Szczecin, 16.07.2015r.

Dotyczy: zamówienia publicznego nr AT/272-14/15 ogłoszonego w Biuletynie Zamówień Publicznych pod nr 173874- 2015 w dniu 10.07.2015 w trybie przetargu nieograniczonego na „Wymianę w salach dydaktycznych 8 szt. drzwi na aluminiowe w budynkach Akademii Morskiej w Szczecinie w celu przystosowania ich dla osób niepełnosprawnych ”

Zdjęcie przykładowego rozwiązania „kopacza”

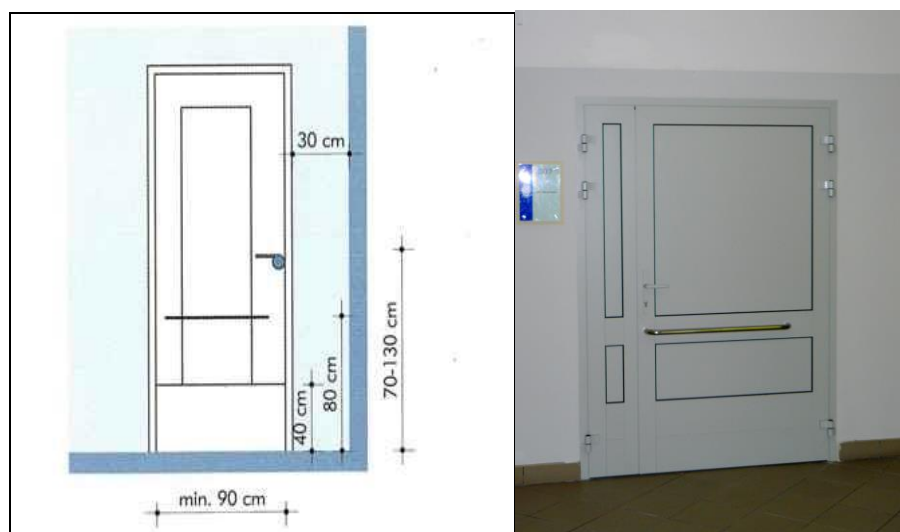
Proszę o informację jak ma wyglądać "kopacz" w drzwiach.

Zgodnie z zapisami w załączniku nr 9 do SIWZ „Specyfikacja techniczna Wykonywania i Odbioru Robót Budowlanych” pkt. 1.3 akapit „Wyposażenie stolarki drzwiowej aluminiowej” :

„kopacz” wykonany na wysokość 40 cm od dolnej krawędzi skrzydła drzwiowego (wg. rysunku schematycznego) w przypadku innych rozwiązań należy zastosować "kopacz" po obu stronach drzwi”
